Small Hydro Leale

Progetto per la realizzazione di un piccolo impianto idroelettrico ad acqua fluente e ad alta caduta sul torrente Leale in Comune di Trasaghis (UD).

RELAZIONE INTEGRATIVA S.I.A.

SIA.01.A

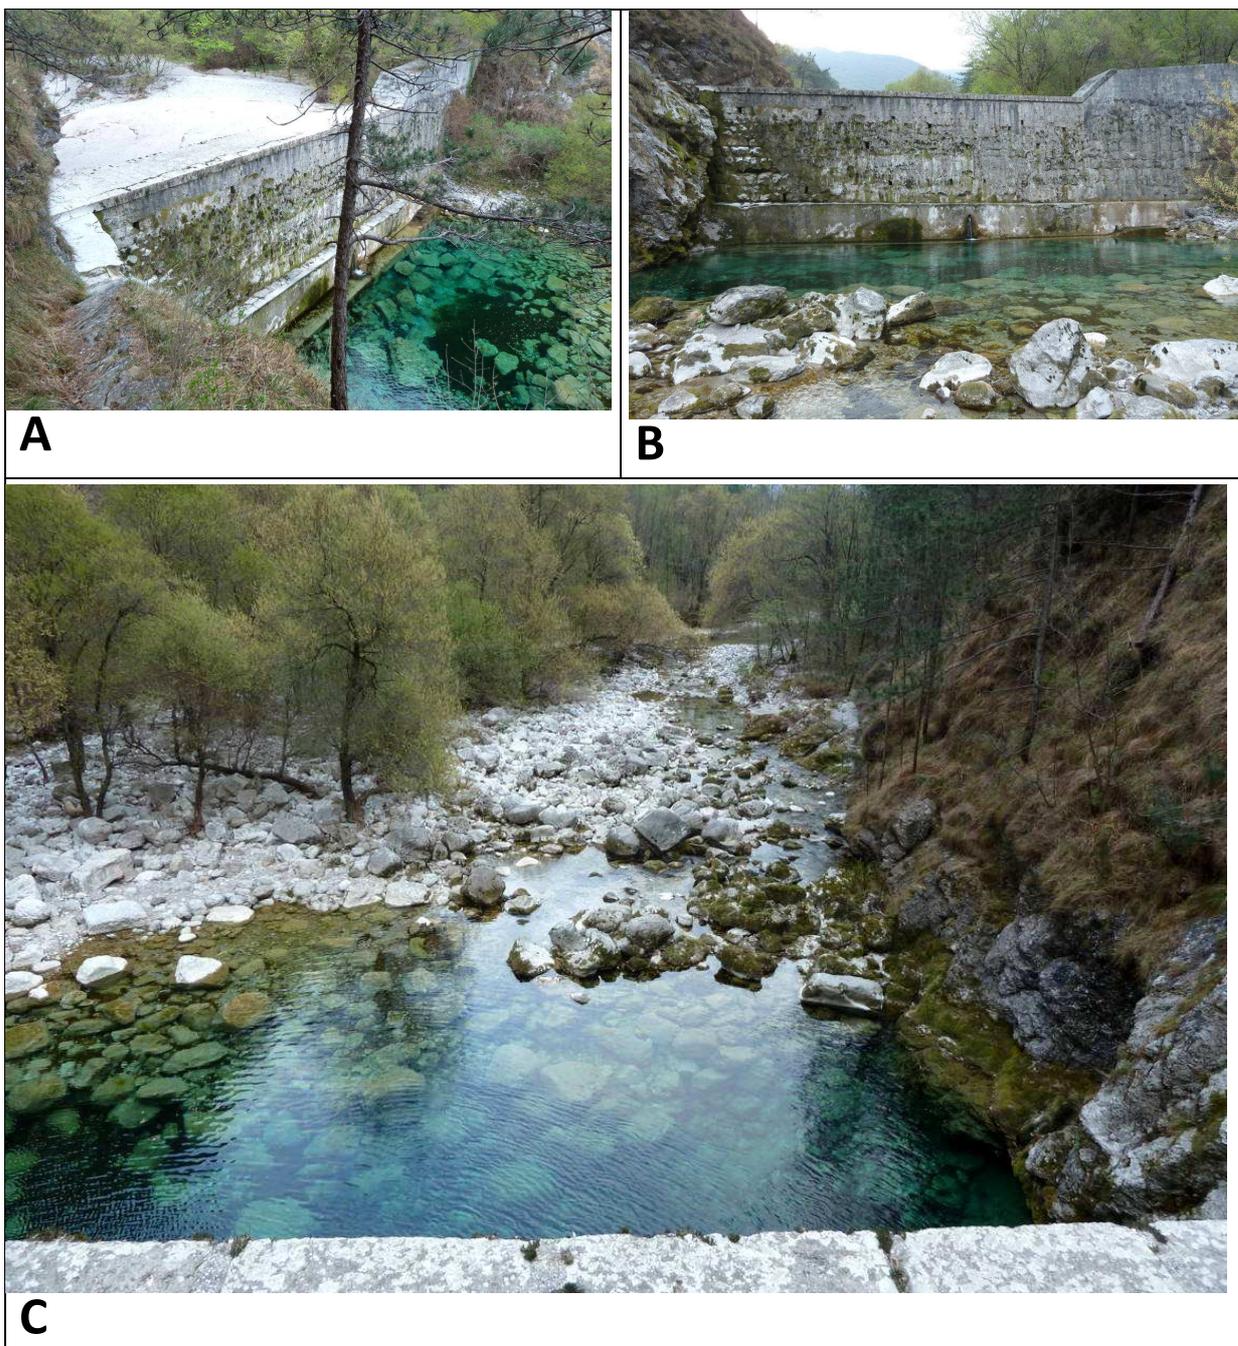
... esaminata la documentazione pervenuta, si formulano le seguenti osservazioni. L'attività di sopralluogo da parte dei tecnici dell'A.R.P.A. F.V.G. ha evidenziato condizioni dell'alveo (in particolare la superficie bagnata e la portata d'acqua) nettamente diverse rispetto a quanto riscontrato dal Proponente durante i sopralluoghi effettuati in data 24 marzo e 1 aprile 2011: nel 2012 gli apporti d'acqua e la superficie d'alveo bagnato sono infatti decisamente inferiori rispetto a quelli dell'anno precedente (SIA, pag. 111 -112).

Da un punto di vista climatico, non è possibile comparare od equiparare la situazione rilevata un anno prima considerato che, la caratteristica dei luoghi, al momento del primo e secondo sopralluogo era sostanzialmente diversa da quella rilevata dai tecnici ARPA; preme inoltre sottolineare che nell'anno in corso (e soprattutto nel periodo compreso con il sopralluogo ARPA), si sono verificati eventi siccitosi su gran parte dei corpi idrici regionali che, in alcuni casi, hanno visto lunghi tratti di torrenti totalmente in secca tant'è che l'ETP è intervenuta per il recupero dell'ittiofauna ancora viva.

In assenza di ulteriori informazioni da parte dell'A.R.P.A. circa le motivazioni della scelta della Stazione di rilevamento, visti anche i rilievi di campo condotti ed elaborati graficamente (Rilievo fotografico del tratto di valle SIA. D.01 redatto in data 03/04/2012) si ritiene che la scelta della Stazione A.R.P.A., individuata in un tratto di corso d'acqua soggetto già di per sé a secche naturali, sia non rappresentativa.

Come ben si evince dal rilievo fotografico che riporta puntualmente la situazione della parte di valle soggetta alle secche naturali in condizioni di magra, si puntualizza che tale situazione, ripetitiva nel corso degli anni, non sarà minimamente perturbata dalla derivazione in oggetto e, allorché l'impianto entrerà in funzione, le porzioni di valle del Leale in occasione di eventi siccitosi, riprenderanno le medesime condizioni delle immagini, con lunghi tratti sia a monte (A), sia a valle dell'alta briglia (B) presente, in asciutta o in evidente magra (C).

Ciò significa che già nelle condizioni attuali ante operam, tutti questi tratti del Leale sono soggetti periodicamente e per alcuni mesi dell'anno ad asciutte; pertanto se correttamente si dovesse analizzare il DMV riferito a tratti omogenei come prescritto dal P.T.A., il fattore K corretto da assumere risulterebbe uguale a 0, con la conseguenza che anche il DMV da rilasciare diverrebbe della medesima grandezza, ovvero pari a 0.

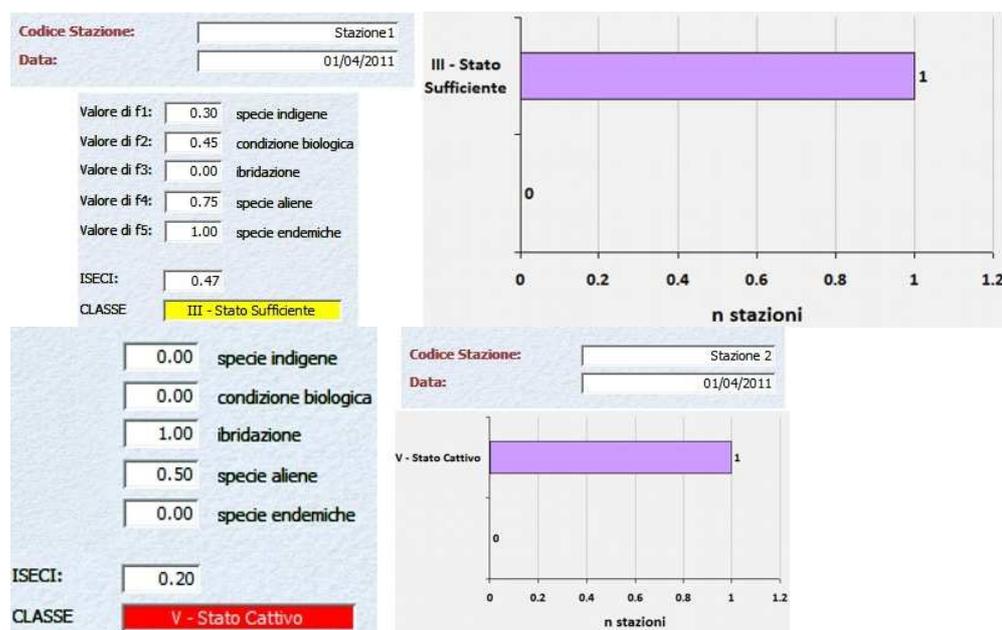
“ La tabella illustrata a pag. 121 dello SIA non risulta completa infatti da dati forniti dall'ETP risulta che le semine siano state avviate anche in anni antecedenti il 2007. Qualora si voglia esaminare solo il periodo 2007-2010 si devono considerare, oltre a quanto riportato nello SIA, le immissioni del 20/07/2007 e del 19/11/2007 (novellarne di trota fario), le immissioni del 12/2/2009 e del 22/01/2010 (uova Vibert di trota fario).

La Tabella a cui si fa riferimento è riportata alla pag. 112 del SIA ed è stata scaricata direttamente dal sito della Regione all'apposito link. Preme ricordare che il periodo indicato è stato volutamente circoscritto alle annate 2007- 2010 in quanto, oltre a non essere noti i punti di immissione del “materiale ittico” (in quanto tra le altre cose non georeferenziati), la loro pezzatura ed il periodo di semina quasi certamente hanno pregiudicato la sopravvivenza di una cospicua percentuale. A comprova di quanto testé detto, dalle catture effettuate in Stazione 2 e 1 si evince dai grafici della correlazione lunghezza età che le classi di età corrispondono alle semine avvenute in quegli anni.

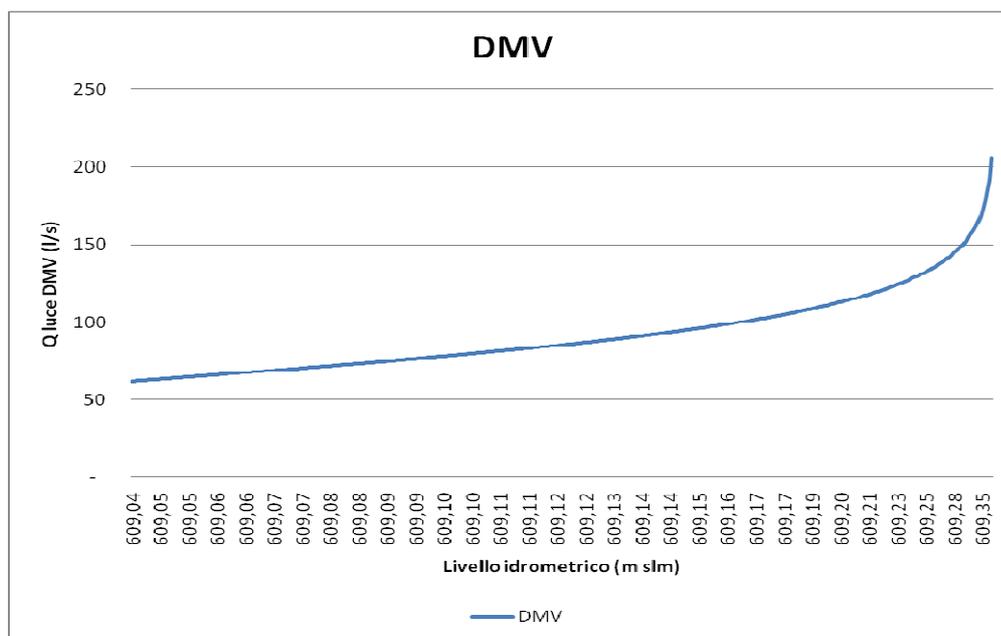
Si rileva un'imprecisione riportata nello SIA (pag. 43, 145), nella Relazione Idrogeologica (pag. 37) e nella Sintesi non Tecnica (pag. 10): se la portata media annua rilasciata dichiarata è pari a 159 l/s ed il bacino all'opera di presa è pari a 11.04 km² (come indicato nella nota dell'Autorità di Bacino dd. 12/08/2008), la portata specifica inedia annuale rilasciata risulta essere di 14.4 l/s km² e non di 16.2 l/s km².”

Come indicato al punto precedente la tipologia di opera di presa adottata modula già di per se i rilasci in funzione della portata in arrivo dal corso d'acqua (maggiore è la portata del corso d'acqua, maggiore sarà il battente che si crea sulla traversa di presa e conseguentemente maggiore sarà il rilascio), così da mantenere le caratteristiche proprie di variabilità del regime idrologico del corso d'acqua.

Si riporta di seguito di seguito un grafico che riporta l'andamento della curva dei rilasci in funzione del battente che si crea sulla traversa di presa.

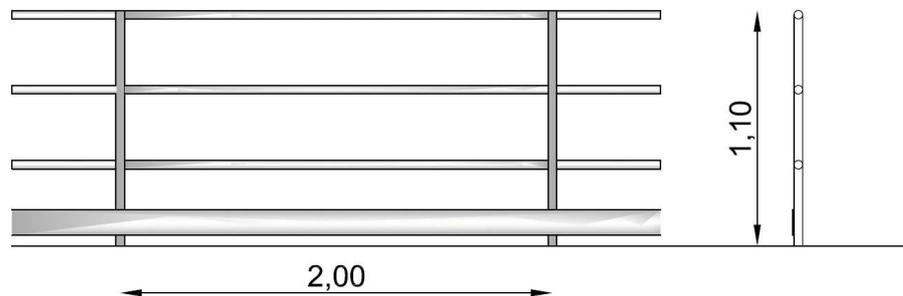
*“ tavole grafiche riferite alla centrale di produzione e attestanti la presenza di:
idonea finestratura apribile per garantire un rapido ricambio dell'aria all'interno del locale WC;
parapetti a protezione dal rischio di caduta dall'alto in corrispondenza del dislivello esistente tra la zona di carico e la sala macchine;”*

Il locale WC sarà dotato di ventilazione forzata a soffitto costituita da camino in acciaio inox del diam. 200 mm. e griglia di aerazione di dimensioni 40x20 cm posizionata sulla porta di accesso, atti a garantire un rapido ricambio d'aria. Il locale soddisferà i requisiti previsti dalle “ indicazioni operative per la redazione dei progetti di costruzione, ampliamento e adattamento di locale e impianti da destinarsi ad attività produttive in genere, di beni e servizi ed al commercio” adottati da codesto Dipartimento.

Per ciò che concerne i parapetti si riporta un disegno schematico del parapetto che s'intende adottare a protezione del rischio di caduta dall'alto, che dovrà rispettare le norme in materia di sicurezza dei luoghi di lavoro.
